Analyse du vendredi 19 mai 2017

Tunnels Reyers : la Région ne peut renoncer à « une approche volontariste et nécessaire » pour « une demi-mesure sans vision d'avenir »¹

Le maintien de deux bandes dans la trémie du tunnel E40 – Montgomery empêche un réaménagement qualitatif en surface

Source : rapport d'incidences (décembre 2016)

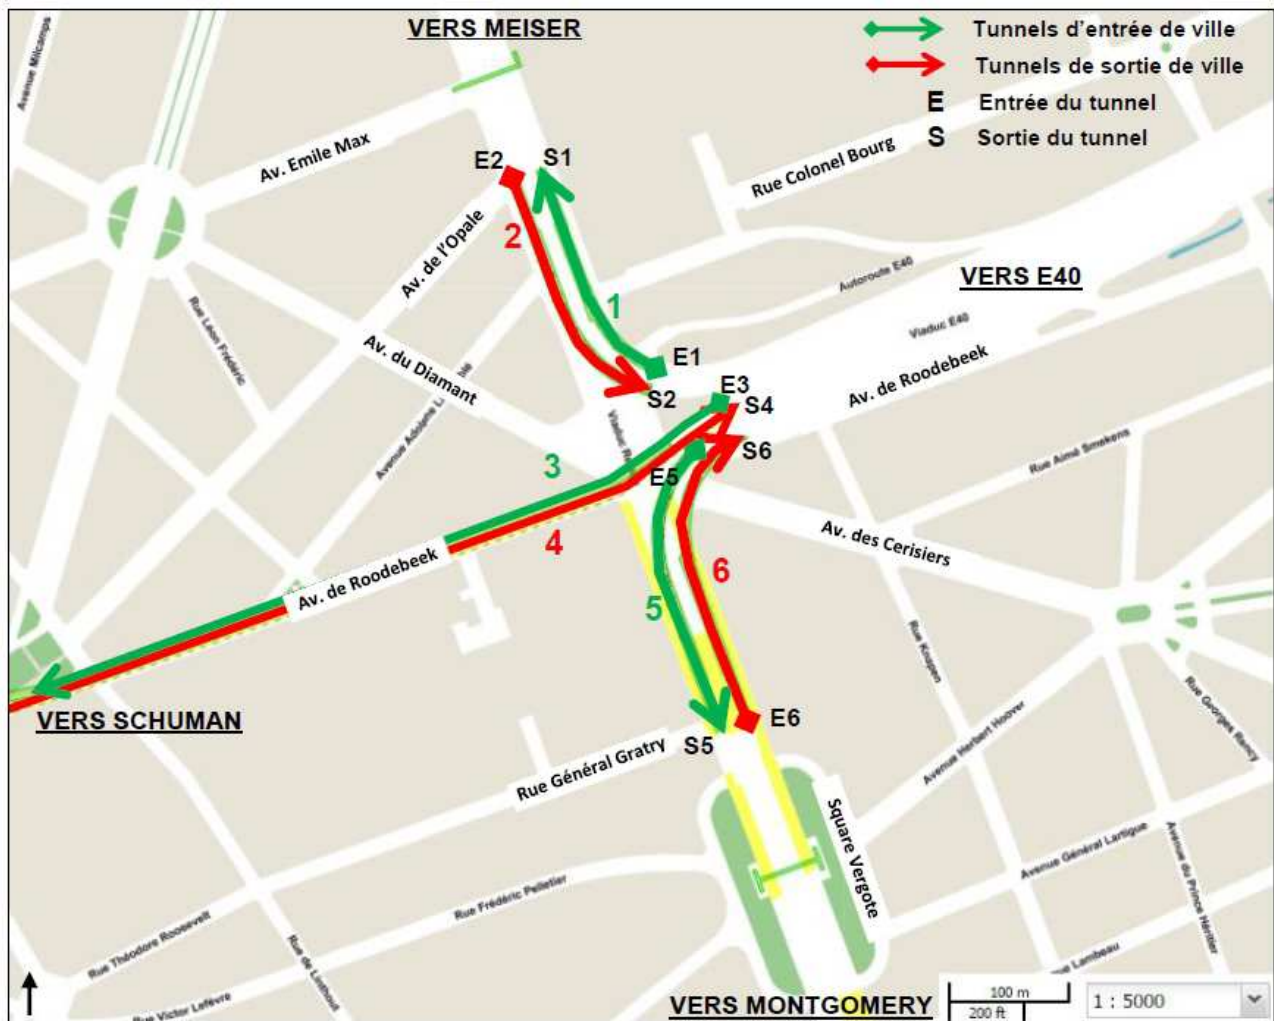
Ce jeudi 1^{er} juin, la commission de concertation se réunira pour examiner la demande de permis portant sur la rénovation des toitures du complexe de tunnels Reyser et de la station Diamant ainsi que sur le réaménagement des trémies (voies d'accès) des tunnels Meiser <-> E40 (1 et 2 sur le plan ci-dessous) et des tunnels Vergote / Montgomery <-> E40 (5 et 6).

Si la rénovation des toitures ne fait pas débat, **le choix opéré pour les trémies pose question puisqu'il empêcherait un réaménagement qualitatif de l'espace public**, annoncé depuis la démolition du viaduc Reyers, alors que **la situation existante est particulièrement dommageable pour les piétons et les cyclistes**, comme l'illustre l'étude de mobilité² réalisé par les bureaux Espaces Mobilités et Transitec :

Source : plan de la demande de permis

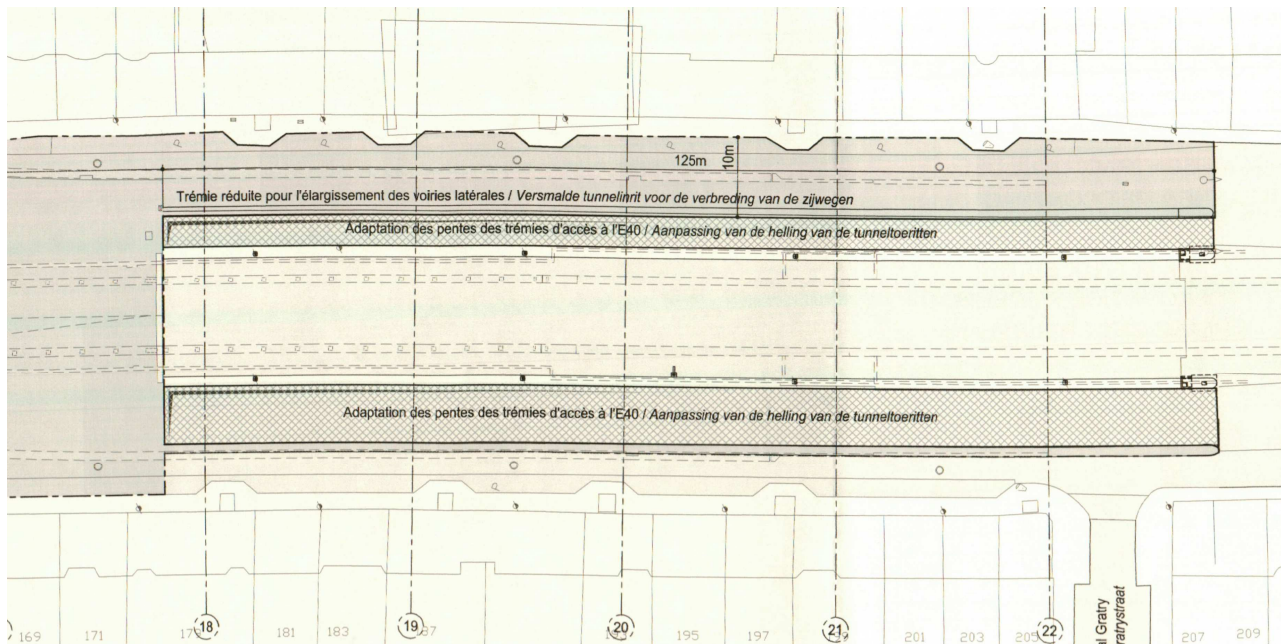
Sur le plan ci-dessous, la différence de traitement entre les différentes trémies apparaît clairement. En haut, la largeur de la trémie Montgomery → E40 (n°6 sur le plan p. 2) serait réduite à une seule bande de circulation (partie hachurée) au profit de l'espace public en surface. Le gabarit de la trémie E40 → Montgomery (n°5 sur le plan p. 2) resterait en revanche inchangé...

Ce choix ne peut être entériné suite à l'enquête publique car il signifierait **l'impossibilité de réaliser un réaménagement qualitatif du boulevard Reyers au détriment, notamment, des piétons et des cyclistes qui devraient continuer à devoir circuler dans des conditions inconfortables voire dangereuses.**

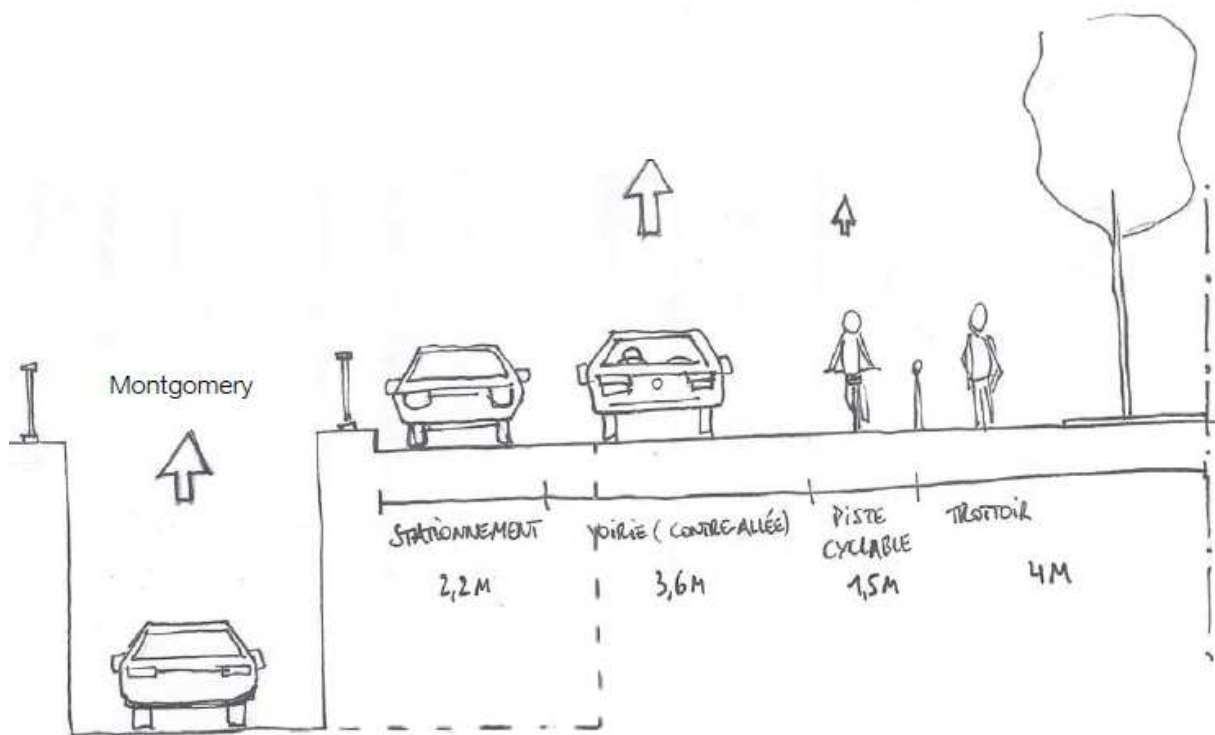
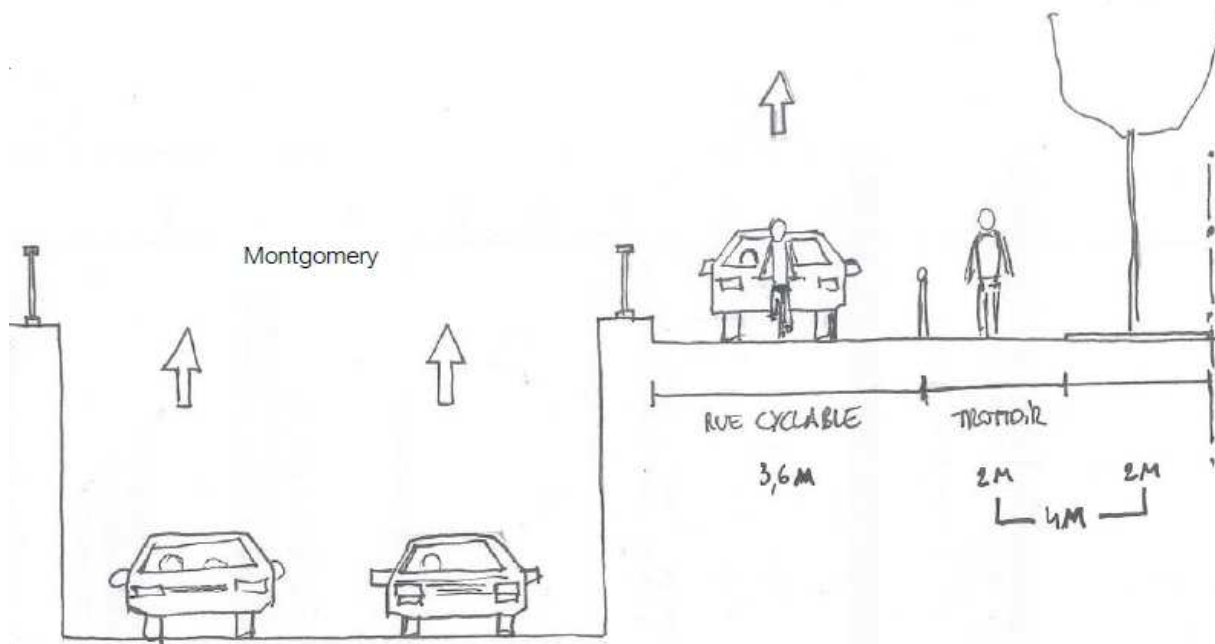
Les esquisses ci-dessous, extraites de l'étude de mobilité, se passent de commentaire. Le projet retenu par la Région (image du haut) est bien moins qualitatif que la version préconisée par les bureaux d'étude (image du bas).

Pourquoi la Région n'a-t-elle dès lors pas opté pour « une approche volontariste et nécessaire », recommandée par l'étude de mobilité ?
